Ville de
NOUMÉA

Plan d'Urbanisme Directeur

MODIFICATION N°4 DU PUD

Emprise d'assainissement 01A01

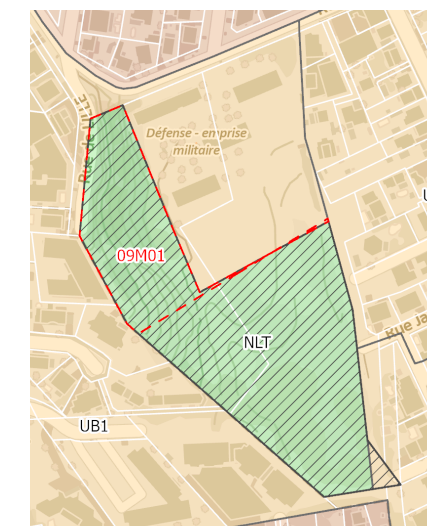
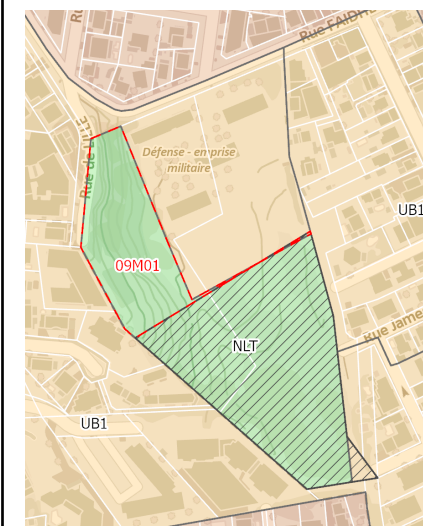
Ci-après les propositions de modification géométrique pour les trois emprises réservées à l'assainissement.

Point n° 3 :

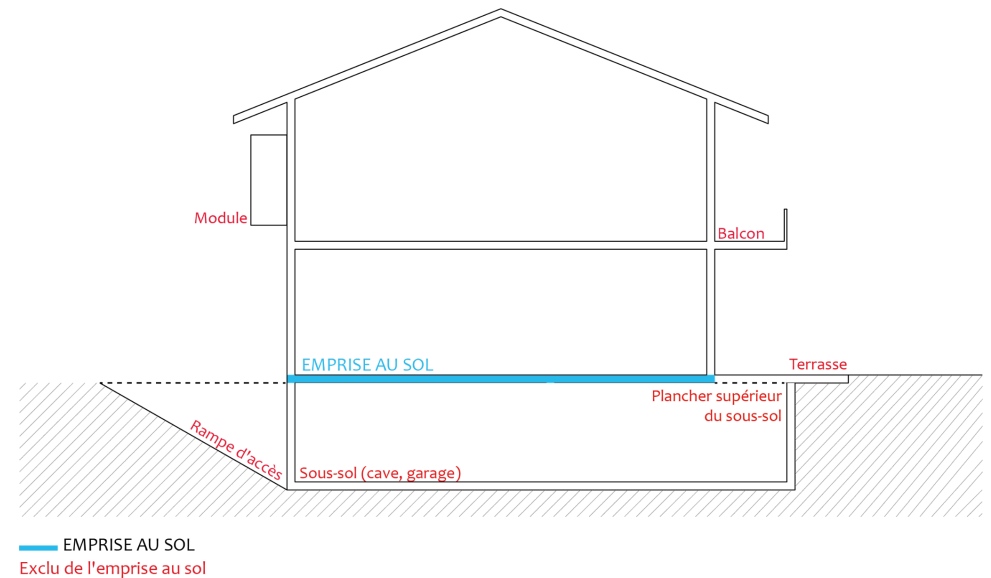
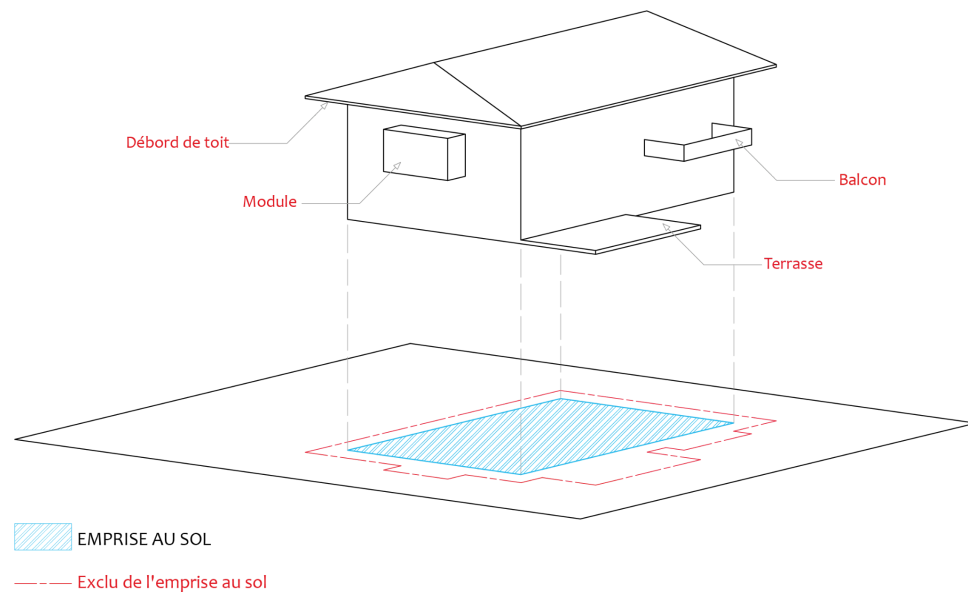
Le schéma est modifié pour apporter des simplifications.

- de déplacer l'indication d'emprise au sol pour la mettre dans la surface concernée par le calcul et pour montrer l'étendue de cette emprise au sol en couleur,
- d'ajouter la mention de « plancher supérieur du sous-sol »,
- de disposer la terrasse située au niveau du sol après travaux, pour illustrer les exceptions prévues dans la définition.

1. Clarifier la légende des cartes de servitudes

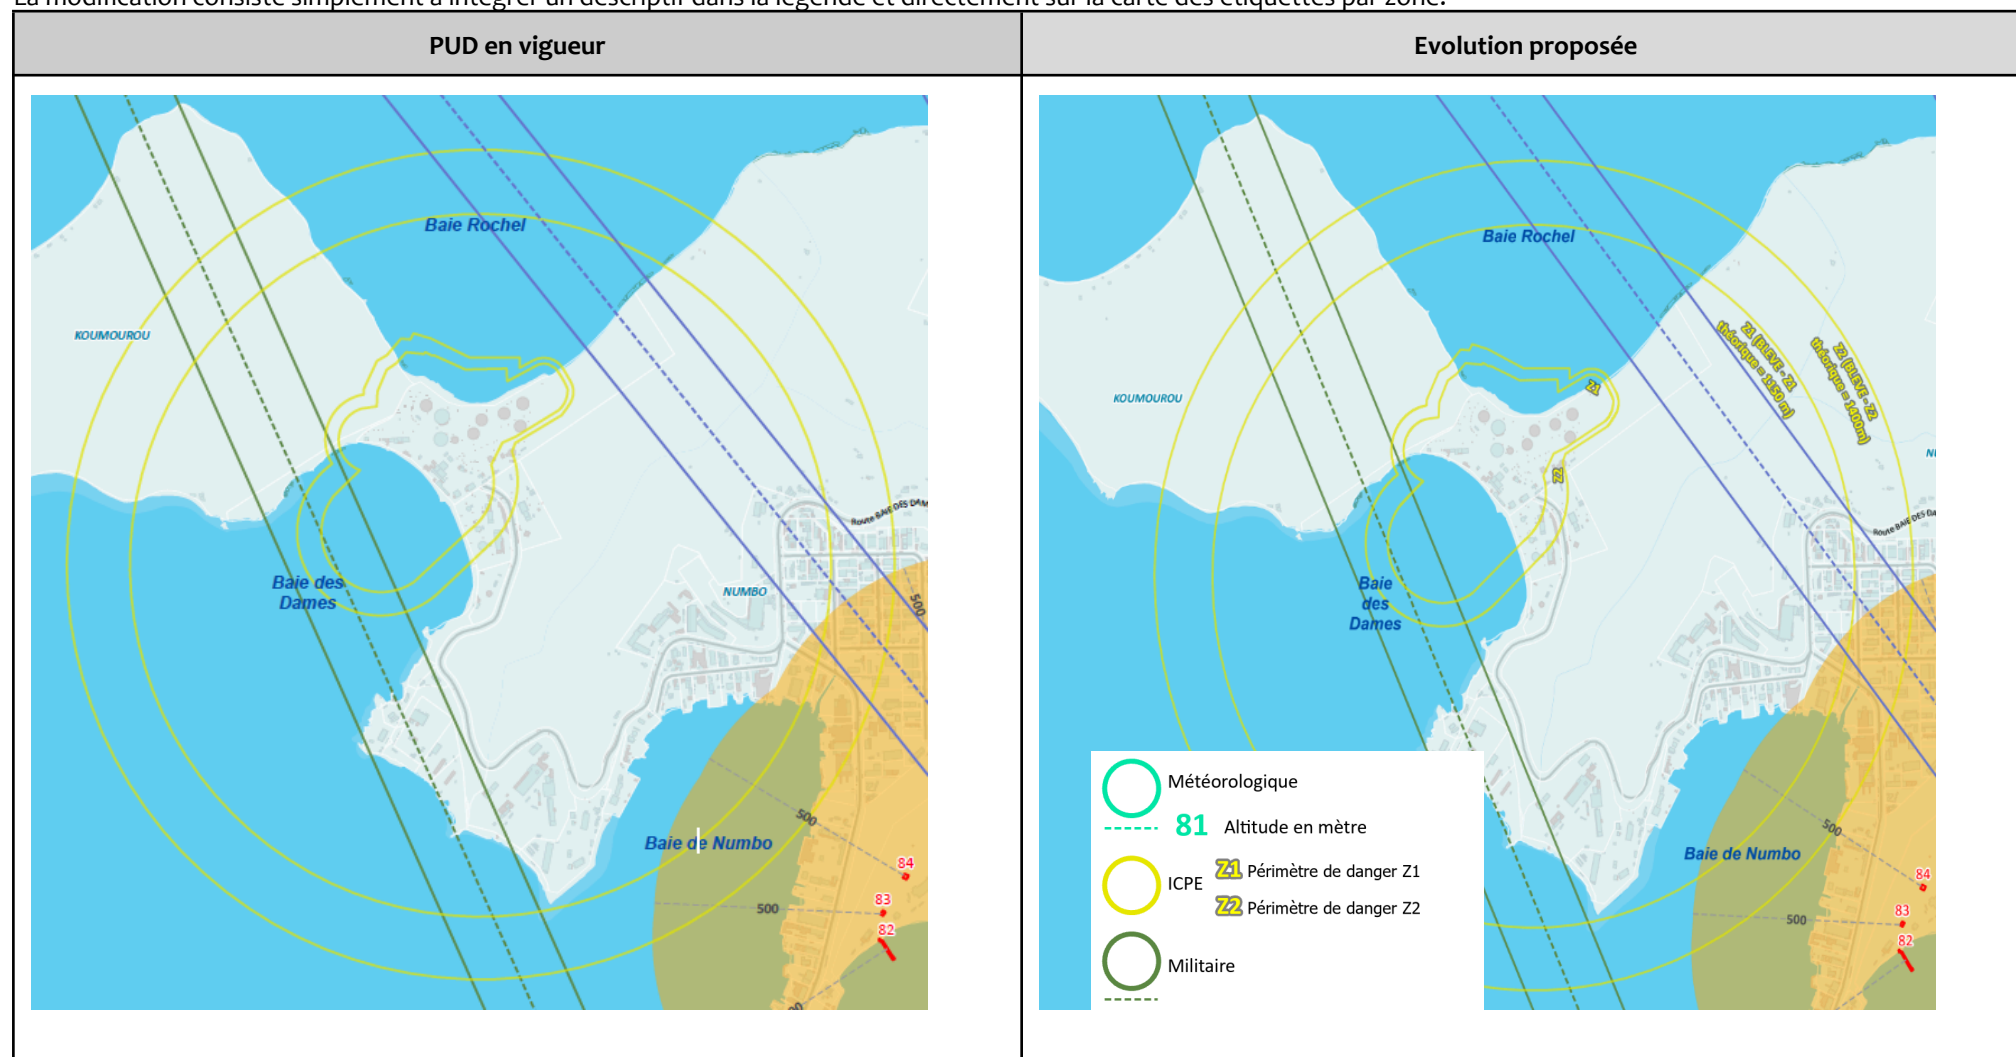
La ville de Nouméa souhaite faciliter la lecture des planches cartographiques représentant les servitudes sur son territoire et tout particulièrement les périmètres de dangers des Z1 et Z2 des établissements jugés prioritaires par l'inspection des installations classées.

La modification consiste simplement à intégrer un descriptif dans la légende et directement sur la carte des étiquettes par zone.

2. Ouverture à l'urbanisation de la zone de remblai à Koutio-Kouéta

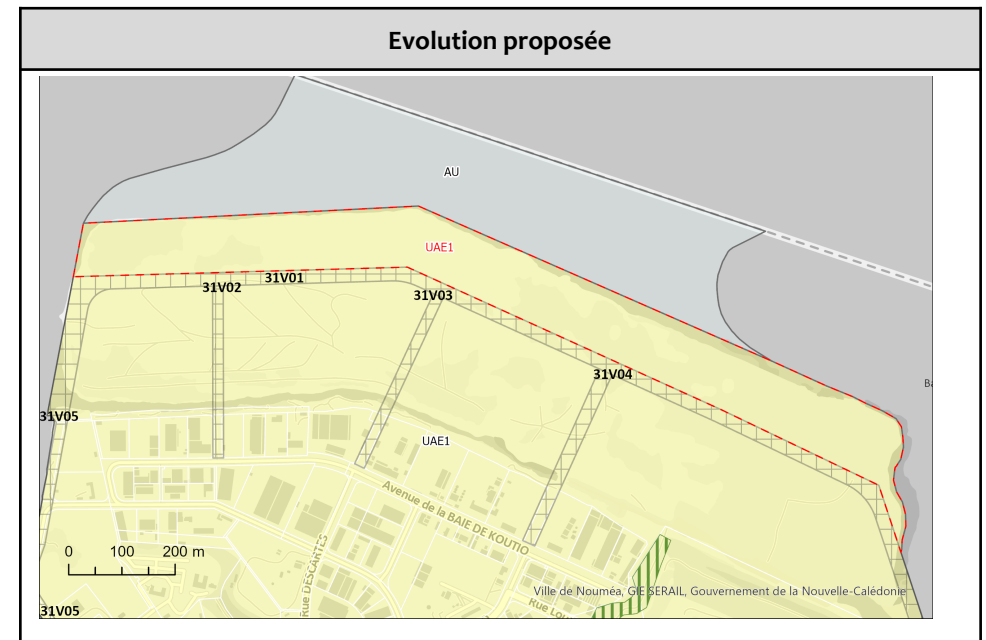
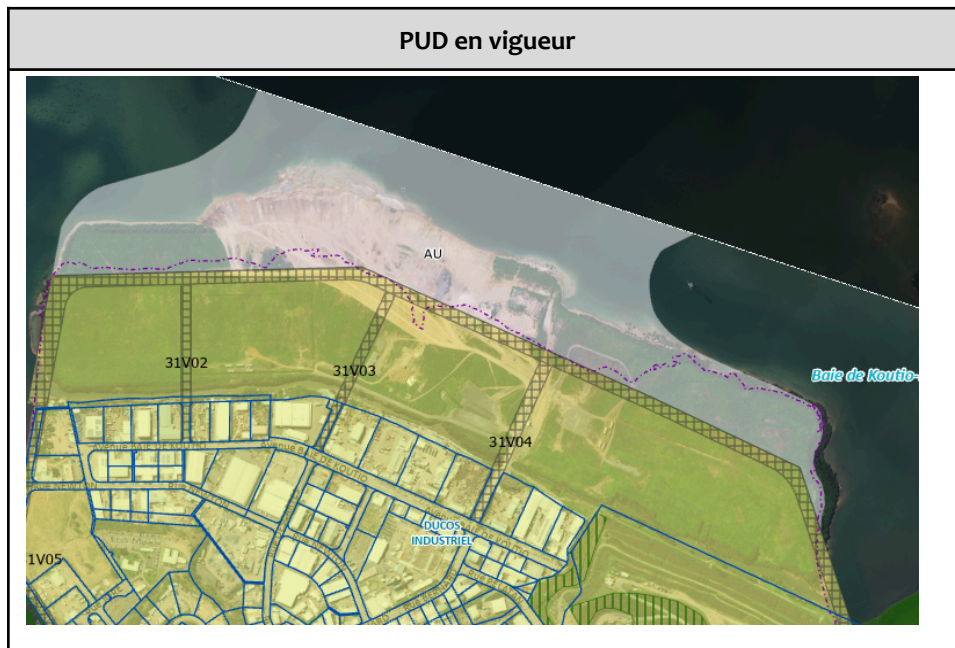
Compte tenu de l'avancée des réflexions sur le site d'endigage de Koutio-Kouéta, il est proposé de modifier le zonage du site en zone UAE1, en continuité du zonage existant sur le secteur de Ducos industriel pour permettre la réalisation de projets d'aménagement et notamment de la future implantation de la prison. Cette extension correspond à la phase 2 définie dans l'arrêté n° 516-2014/ARR/DFA du 25 février 2014 autorisant l'extension, par la province Sud, de la zone de stockage de déchets inertes de Koutio-Kouéta, sise section Industriel de Ducos, commune de Nouméa, dépendant du domaine public maritime.

Pour rappel, cette évolution avait été sollicitée par la province Sud lors de l'enquête publique réalisée dans le cadre de la révision du PUD en 2020 et avait recueilli un avis favorable du commissaire enquêteur : *"Favorable à cette proposition car elle est cohérente avec la zone et l'avancée du chantier d'endigage."* Malheureusement à l'époque, la Ville n'avait pas pu donner une suite favorable à cette demande. Aujourd'hui, il convient de proposer l'extension de la zone UAE1 sur cette partie d'endigage.

3. Ajustement du zonage entrée Nord

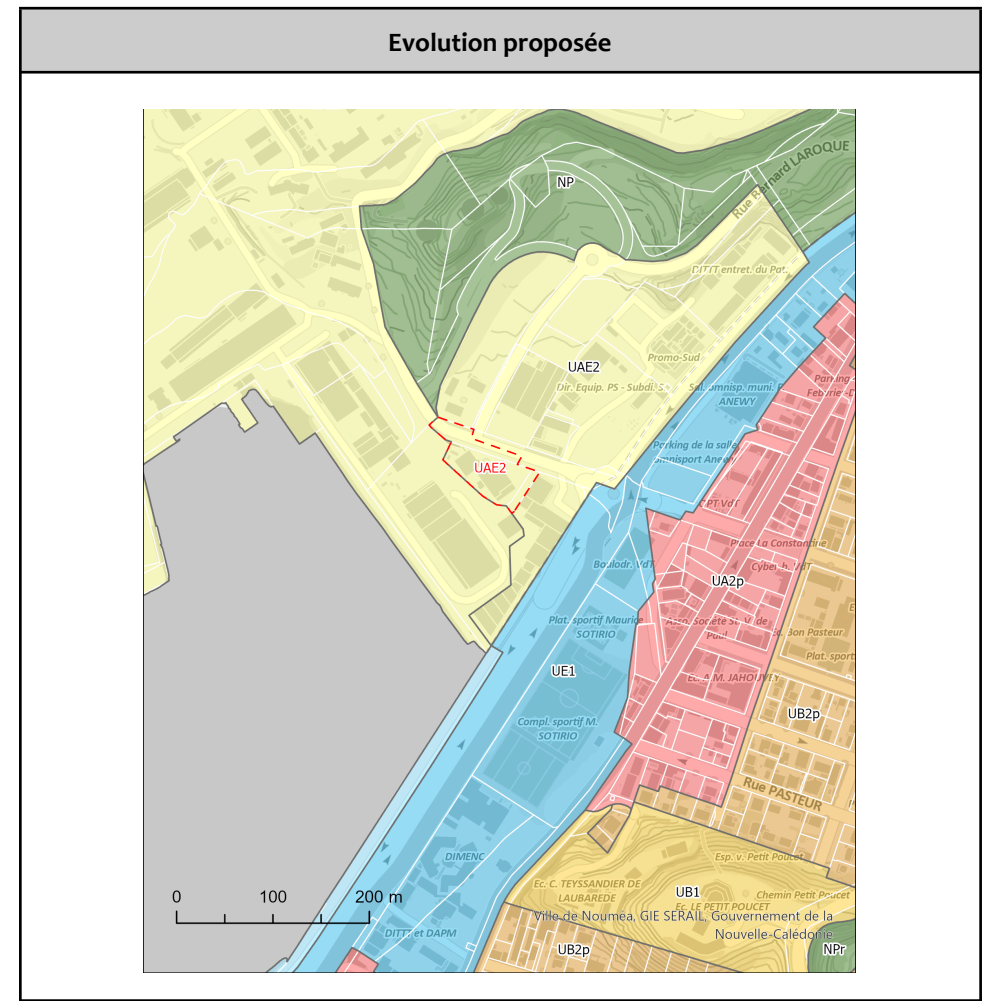
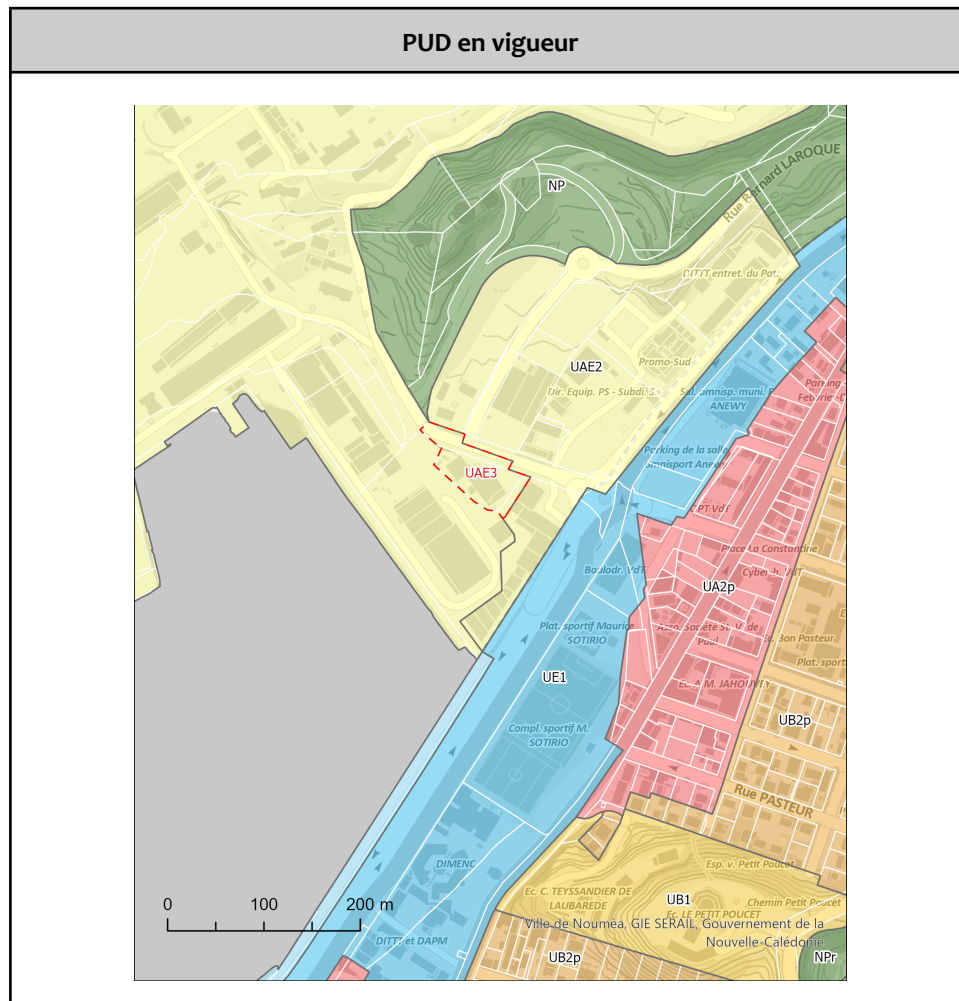
Une évolution de zonage, à la marge, est proposée afin de permettre l'intégration de bâtiments autrefois en lien étroit avec la SLN et qui depuis quelques années, sont destinés à des activités plus larges. Cette évolution affecte uniquement des zones urbaines d'activité économique dite "zones UAE" dont la vocation dominante est l'accueil d'activités de nature artisanale, industrielle ou commerciale. Il est donc proposé l'évolution de zonage de l'UAE3 à la zone UAE2.

4. Création d'un emplacement réservé rue Glasser

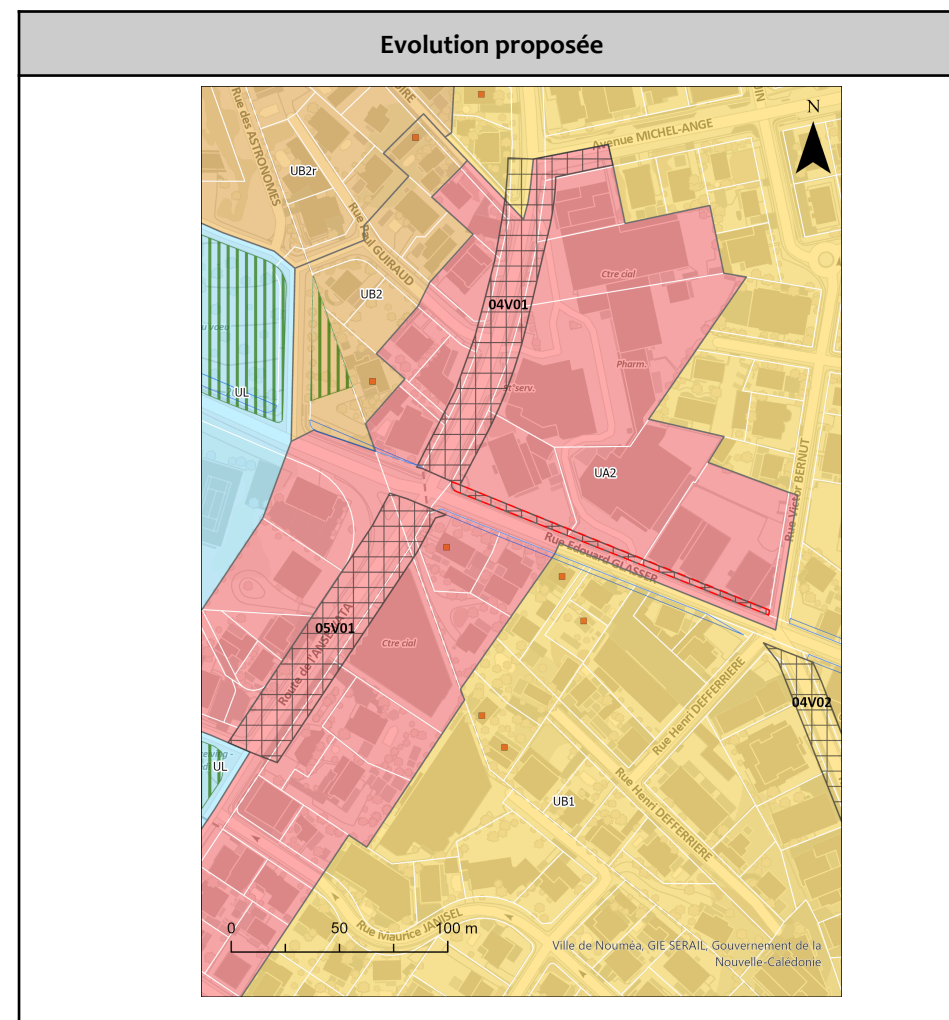
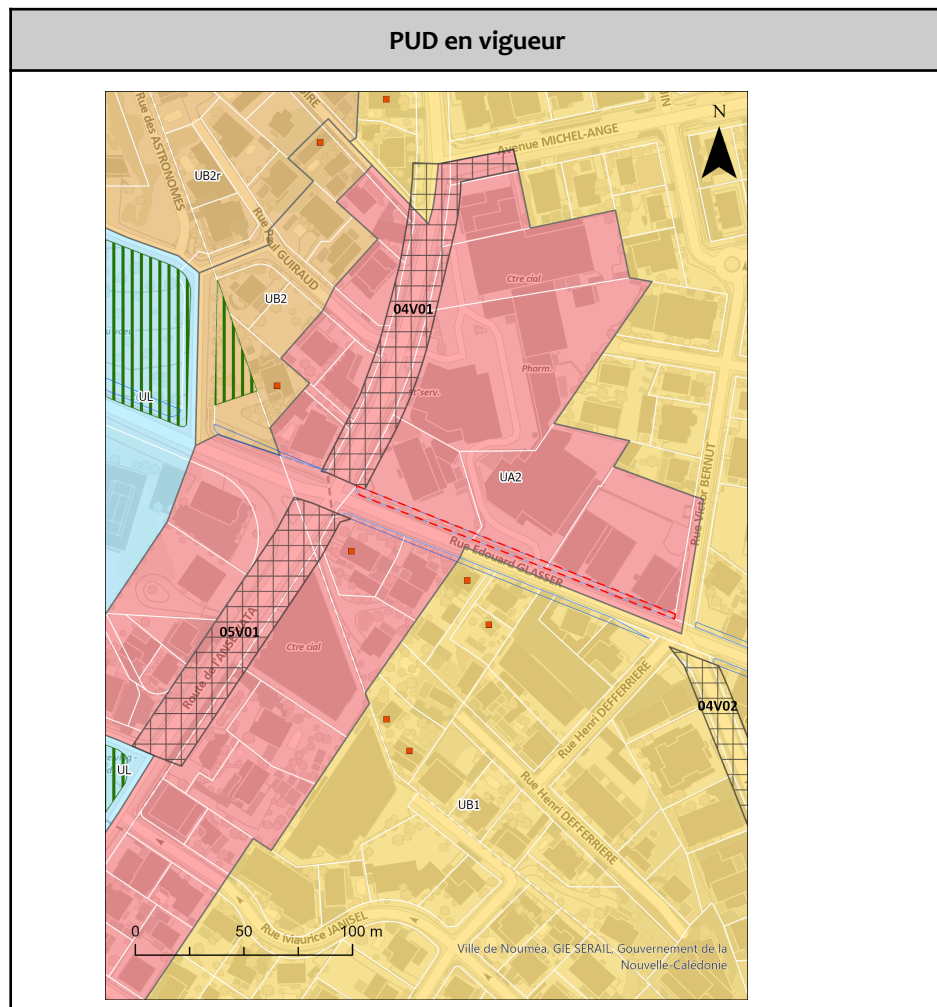
Les services techniques ont étudié un réaménagement de la rue Edouard GLASSER afin qu'elle bénéficie de trottoirs suffisamment larges pour permettre le bon cheminement des piétons de la zone vers les autres axes passants que sont la route de l'Anse Vata et la route du Vélodrome.

Dans ce cadre, il est proposé les caractéristiques suivantes pour ce nouvel emplacement. Il est proposé de lui attribuer le numéro 04V05.

5. Ajustement de la zone de centralité secondaire à Magenta

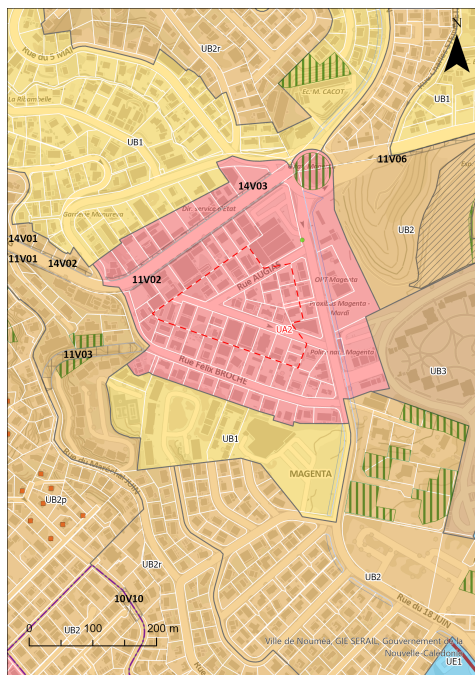
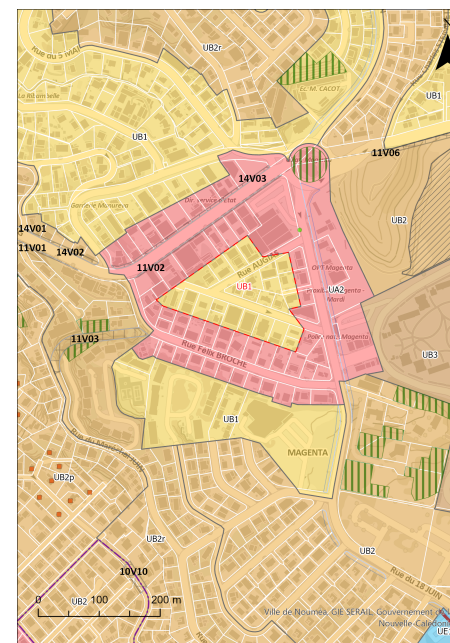
Concernant la centralité du quartier de Magenta, son périmètre a été revu lors de la révision du PUD en 2020 afin de favoriser le développement d'une zone d'activités et de services attractive sur la partie Est de Nouméa.

Toutefois, cet élargissement de la zone sur la rue Augias pose certaines questions. En effet, cette rue est considérée comme une voirie de desserte dont la fonction principale est d'assurer l'accès des riverains. Son gabarit routier est relativement réduit et l'offre en stationnement est très faible. Un développement commercial sur cette rue ne trouve donc pas son sens.
